**Avis délibéré de la mission régionale d'autorité environnementale  
sur le parc agrivoltaïque de Chandieu porté par DVP FR2  
COQUELICOT sur la commune de Saint-Pierre-de-Chandieu (69)**

**Avis n° 2025-ARA-AP-1827**

**Avis délibéré le 18 mars 2025**

Figure 2: Plan des installations (source : PC3 - plans en coupe du terrain et de la construction).

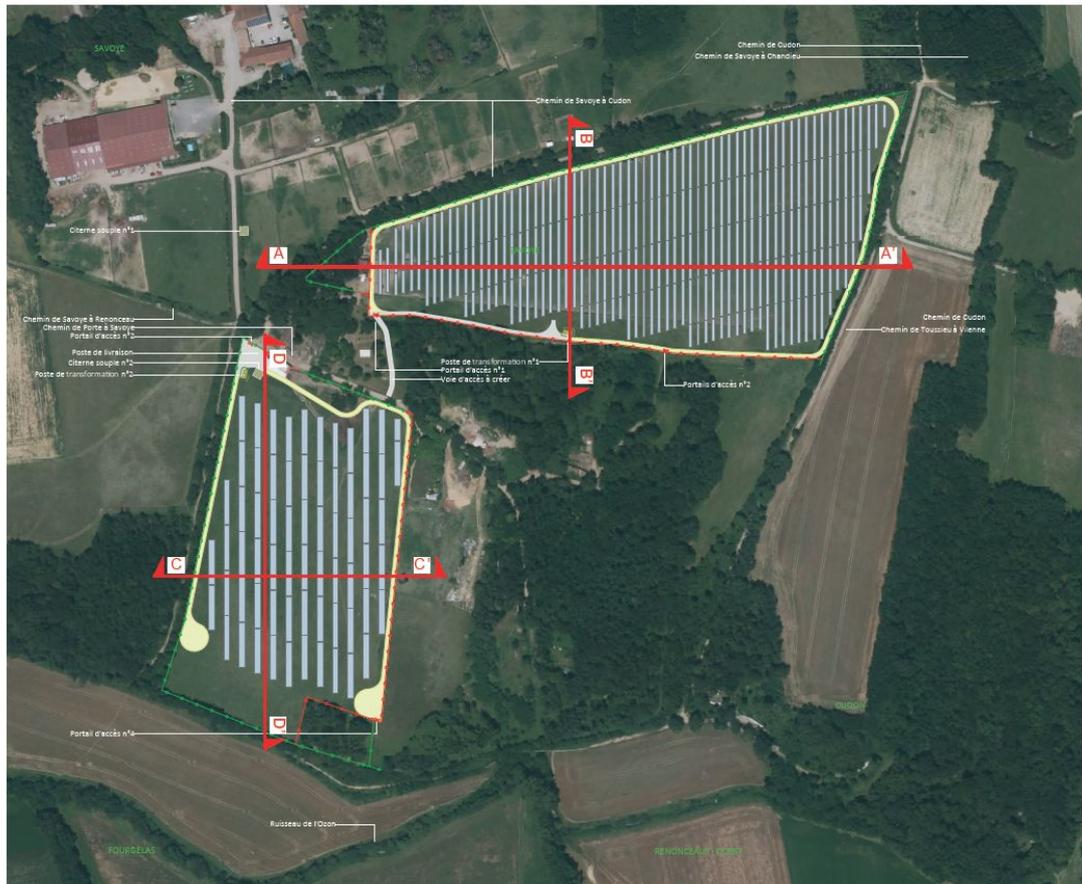
**L'Autorité environnementale recommande de préciser le lieu d'implantation, la durée de la base de vie temporaire prévue pour la construction du projet, ses éventuelles incidences et les moyens de les éviter ou les réduire.**

Figure 4: Carte des enjeux chiroptérologiques (source : étude d'impact).

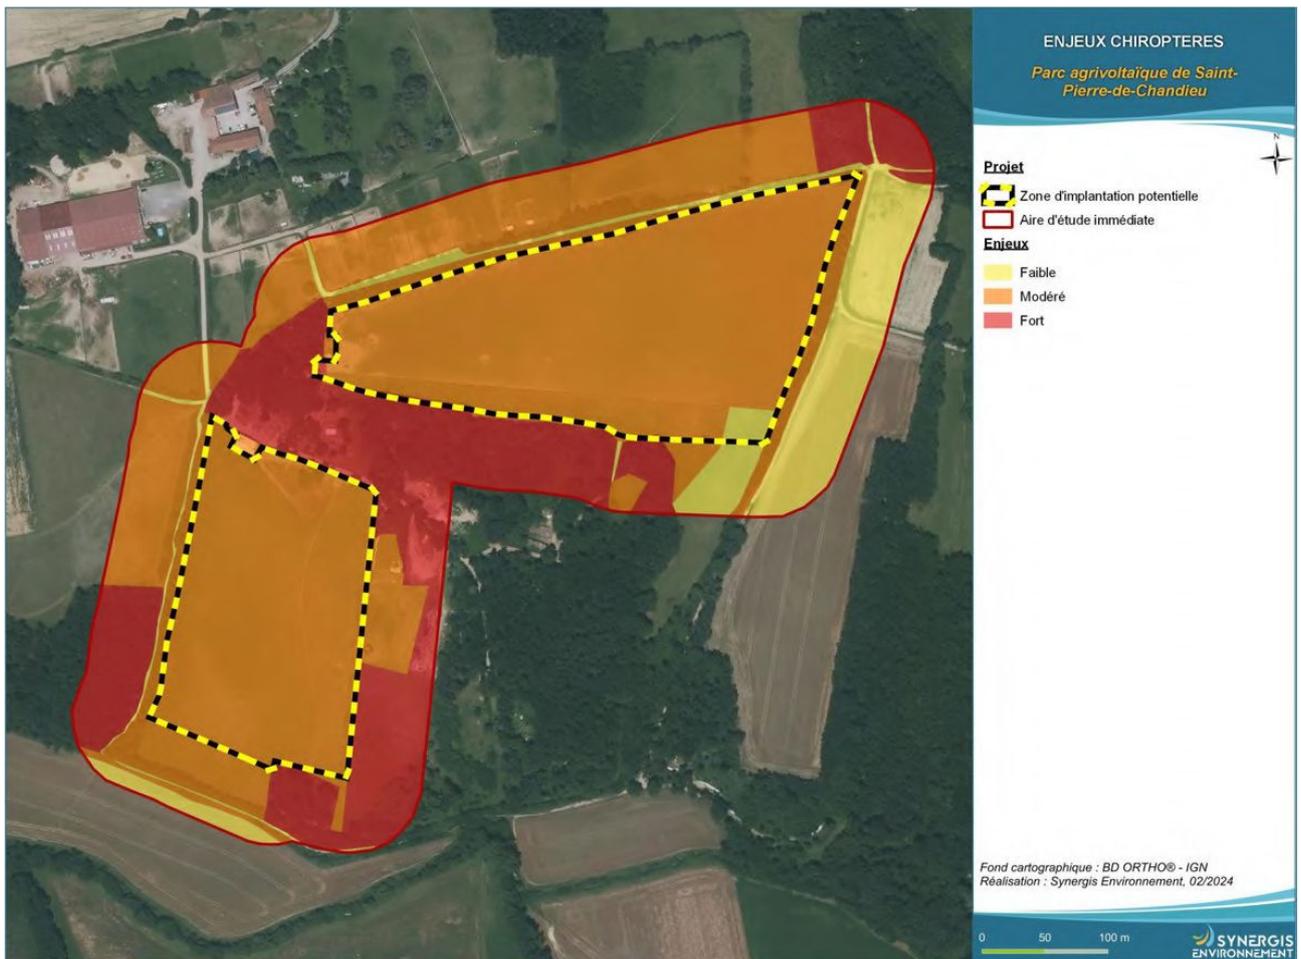
L'Autorité environnementale relève que les enjeux en matière de biodiversité se concentrent sur les chiroptères, notamment dans la préservation de leurs zones de gîtes, mais aussi dans la préservation de leurs aires de chasse. L'étude d'impact retient des enjeux « faibles » à « exceptionnels » dans l'aire d'étude immédiate, et des enjeux « modérés » dans la future aire clôturée<sup>14</sup>.

constituent un espace de continuité évident et d'accueil de biodiversité<sup>18</sup>. Aussi, pour l'Autorité environnementale, ces enjeux sont sous-estimés. Par suite, les impacts en matière de dérangements, de destruction d'individus et d'habitats paraissent sous-estimés. De plus, l'implantation d'une piste lourde permettant le déplacement des engins de chantier entre les deux zones est prévue dans ce secteur.

- de revoir le projet en maximisant l'évitement et la réduction des impacts afin de valider l'absence d'impact résiduel sur les espèces protégées ;**
- de reconsidérer le niveau d'enjeu, les impacts afférents et les mesures d'évitements liées aux travaux dans la zone considérée comme des « jardins ornementaux » de la bande forestière entre les deux zones d'implantation potentielle du projet.**
